Urządzenia MAZi – autoryzacja kamer

Zmiana sposobu autoryzacji kamer w rejestratorach MAZi.

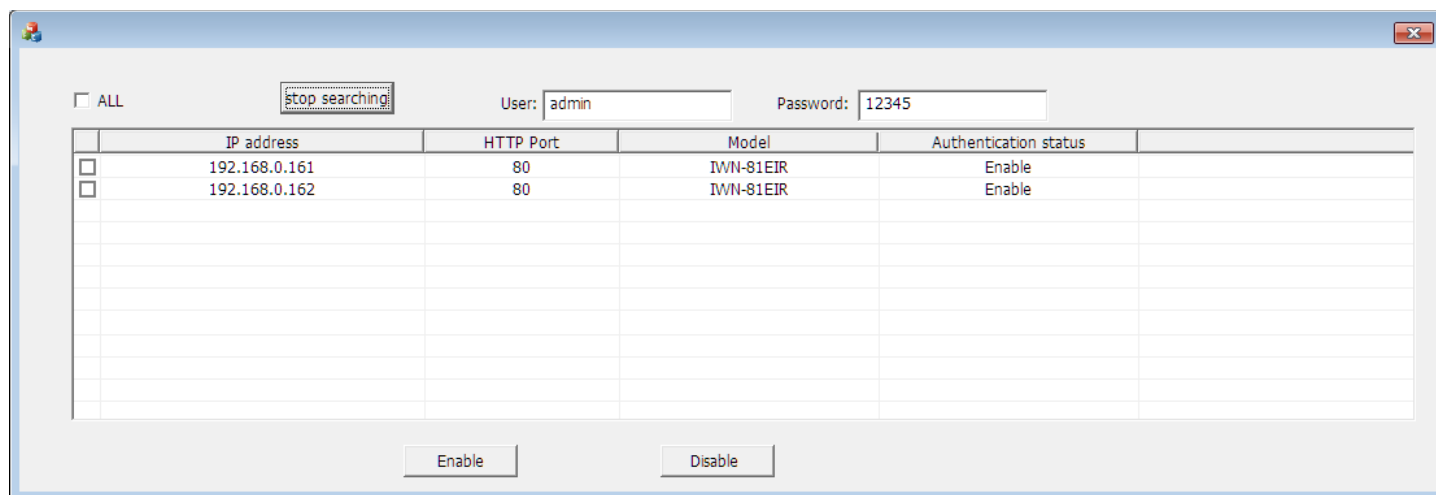
Stara metoda autoryzacji: firmware'y V4.30.xxxx, V4.74.xxxx	Pole <i>Authentication</i> puste / <i>Authentication</i> disable
Nowa metoda autoryzacji: firmware'y V4.75.xxxx, V4.76.xxxx, V4.72.xxxx	Pole <i>Authentication</i> zaznaczone / <i>Authentication</i> enable

Włączenie lub wyłączenie *Authentication* za pomocą przeglądarki

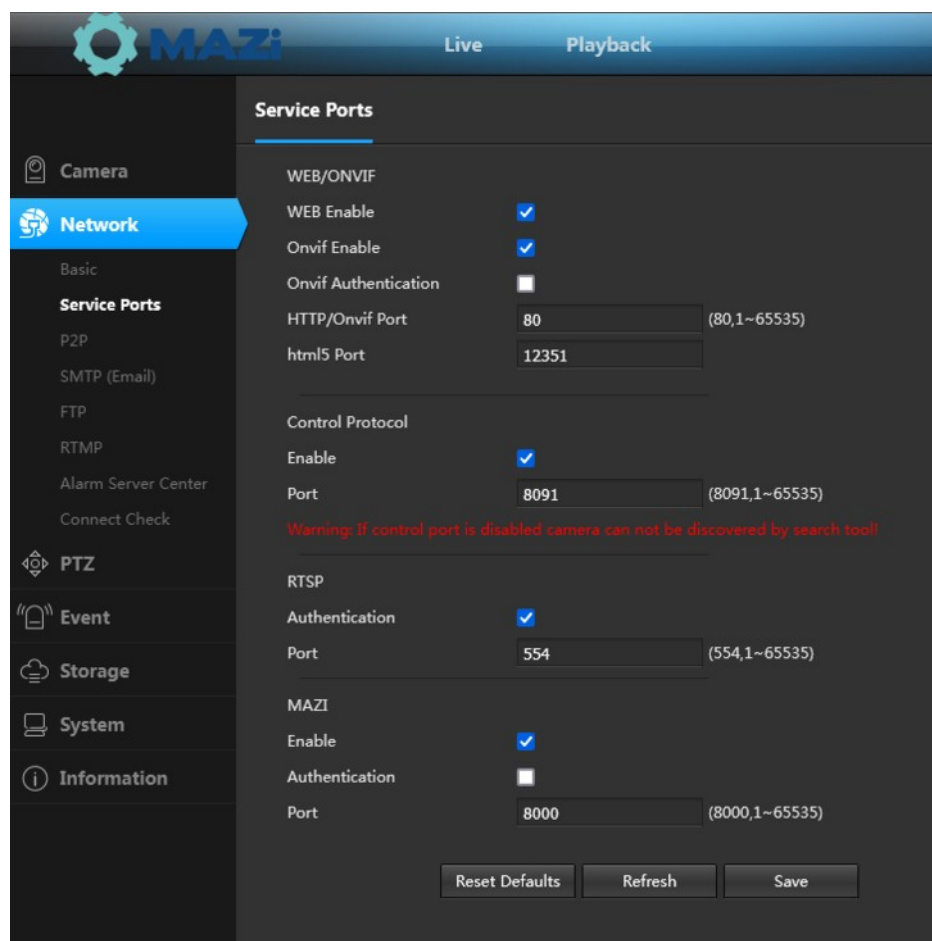
W celu zmiany autoryzacji na nową należy zalogować się do kamery przez przeglądarkę i w zakładce *Configuration* → *Network* → *Service Ports* w polu MAZi zaznaczyć/odznaczyć (zależnie od potrzeby) pole *Authentication* i zatwierdzić modyfikację klikając *Save*.
